**Verslag huishoudelijke elektrische installatie op laagspanning en zeer lage spanning****Algemeen:**

Referentie: 011-20260918-03	Datum controle: 18/09/2026
Keurder: 011

Eigenaar: Yannick Gilliot	EAN-code: Onbekend
Adres installatie: Jozef de Veusterstraat 63, 2650 - Edegem	Nummer teller(s): 8430423 en 6838531
Distributienetbeheerder installatie: Fluvius	
Datum uitvoering installatie: ☐ Vóór 01/10/1981 ☒ Tussen 01/10/1981 en 01/06/2020 ☐ Vanaf 01/06/2020	
Type: ☒ Wooneenheid ☐ Niet-huishoudelijk ☐ PV ☐ Batterij ☐ Laadpaal

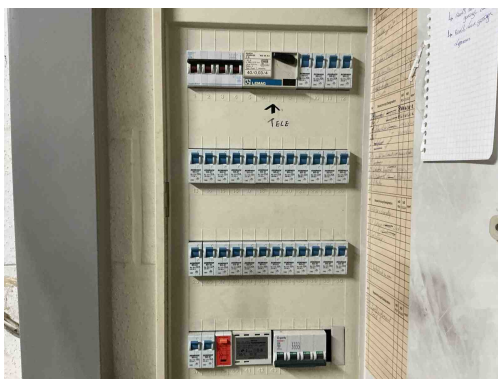
B17 - De voedingsspanning is niet op elk bord vermeld (Boek 1: 3.1.3.3).
Opmerking: Oa bord 1 tot 4

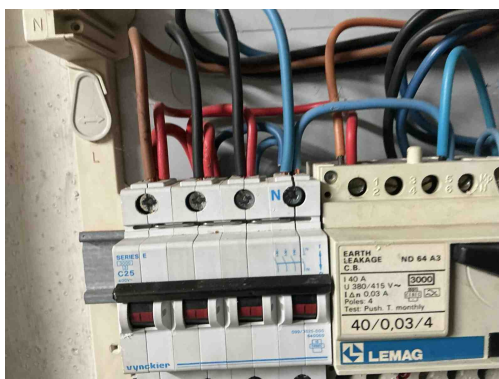
B04 - De aanduiding van de kringen, klemmen en/of schakelapparatuur ontbreekt, is onjuist of is onvolledig (Boek 1: 3.1.3.1/5.1.6.1).

Opmerking: Oa bord 1

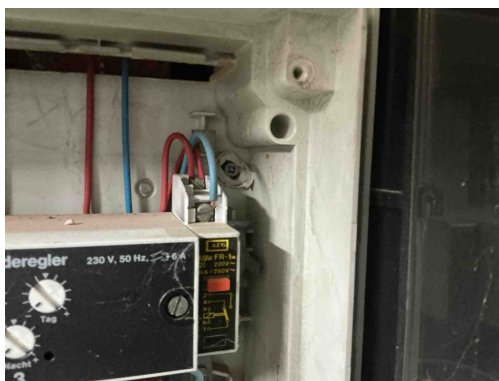
T21 - Het elektrisch materieel is niet geplaatst volgens de voorschriften van de fabrikant/ regels van goed vakmanschap . (Boek 1: 1.4.1.3)

Opmerking: Oa ophangvijzen bord 4, meer dan 2 geleiders in 1 klem bord 1 en 5 en 2

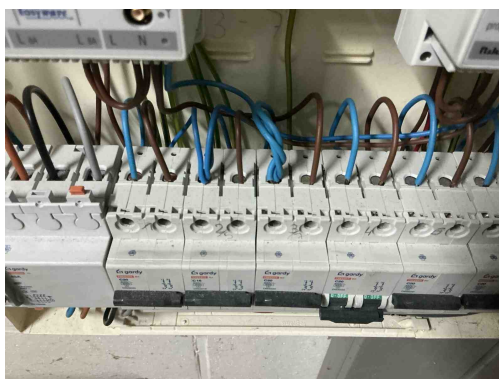
T21 - Het elektrisch materieel is niet geplaatst volgens de voorschriften van de fabrikant/ regels van goed vakmanschap . (Boek 1: 1.4.1.3)

Opmerking: Oa ophangvijzen bord 4, meer dan 2 geleiders in 1 klem bord 1 en 5 en 2

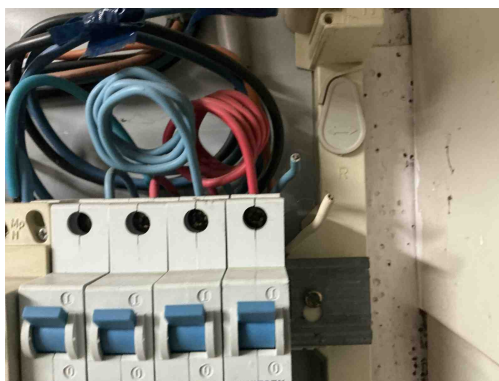
T21 - Het elektrisch materieel is niet geplaatst volgens de voorschriften van de fabrikant/ regels van goed vakmanschap . (Boek 1: 1.4.1.3)

Opmerking: Oa ophangvijzen bord 4, meer dan 2 geleiders in 1 klem bord 1 en 5 en 2

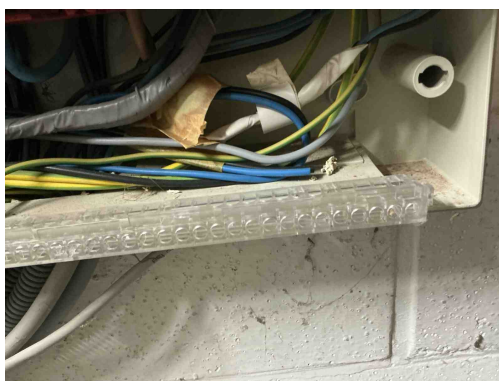
C28 - Niet gebruikte leidingen onder spanning zijn niet op een degelijke manier geïsoleerd of verwijderd (Boek 1: 4.2.1.1).
Opmerking: Oa bord 2 en 1

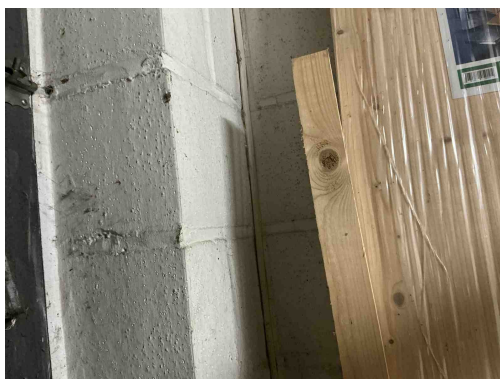
C28 - Niet gebruikte leidingen onder spanning zijn niet op een degelijke manier geïsoleerd of verwijderd (Boek 1: 4.2.1.1).
Opmerking: Oa bord 2 en 1

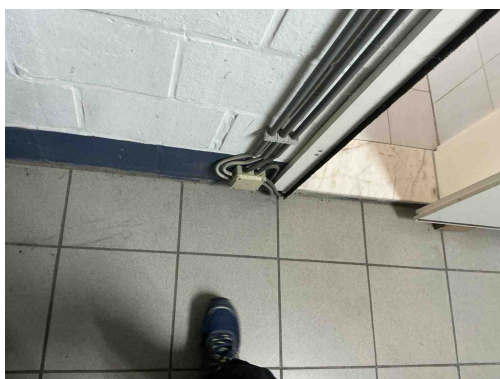
C38 - Het gebruikte kabeltype (snoerkabel) voldoet niet aan de specificaties die van toepassing zijn op voedingsleidingen voor vaste installatie (Boek 1: 1.4.2.1, 5.2.6.2).

Opmerking: Oa garage

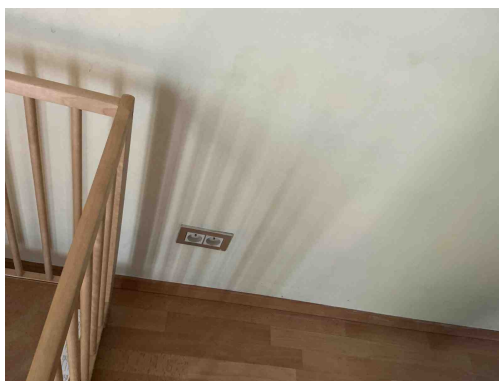
C38 - Het gebruikte kabeltype (snoerkabel) voldoet niet aan de specificaties die van toepassing zijn op voedingsleidingen voor vaste installatie (Boek 1: 1.4.2.1, 5.2.6.2).

Opmerking: Oa garage

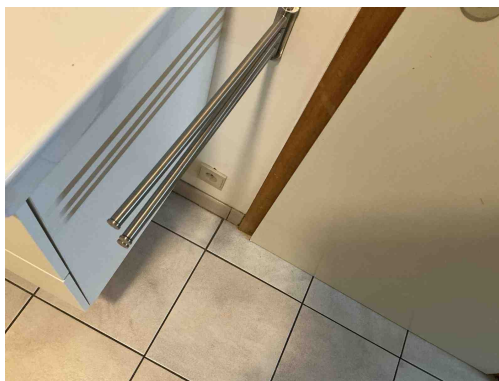
A16 - Er is geen continuïteit van de beschermingsgeleider van de contactdoos (Boek 1: 5.4.3.4).
Opmerking: Oa badkamer , slaapkamer

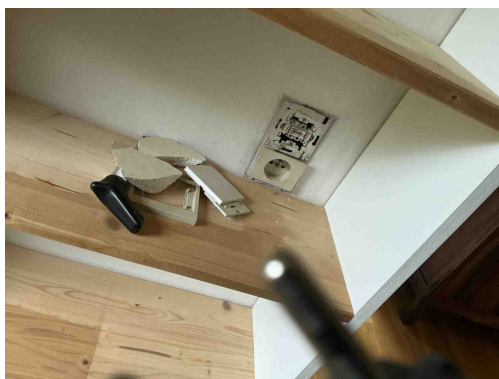
A16 - Er is geen continuïteit van de beschermingsgeleider van de contactdoos (Boek 1: 5.4.3.4).
Opmerking: Oa badkamer , slaapkamer

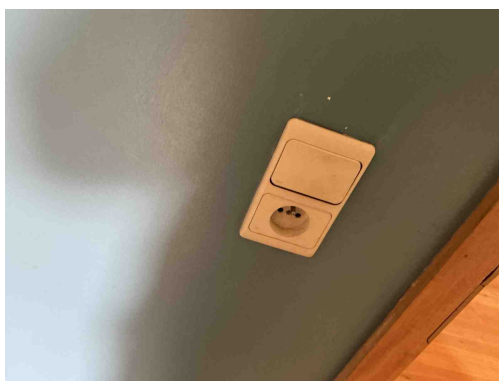
T10 - Bepaalde contactdozen en/of schakelaars zijn niet degelijk bevestigd (Boek 1: 1.4.1.3).
Opmerking: Oa slaapkamer

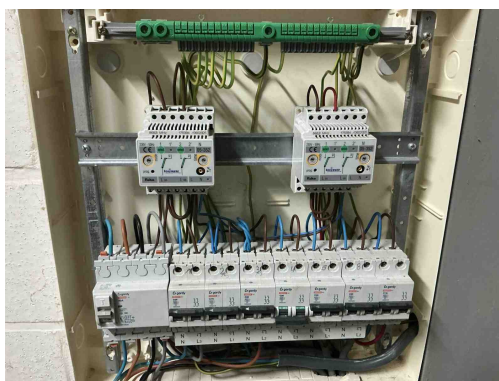
T11 - De contactdozen waarvan de toegekende stroomsterkte maximaal 16A en de toegekende spanning maximaal 250V bedraagt en niet bedoeld zijn voor de voeding van een of meerdere verbruikstoestellen voor een specifiek doel en niet geplaatst zijn in of op schakel- en verdeelborden, beschikken niet of IPXX-D (incl. gemeenschappelijke delen residentieel geheel) (Boek 1: 4.2.2.3/5.3.5.2).
Opmerking: Oa slaapkamer
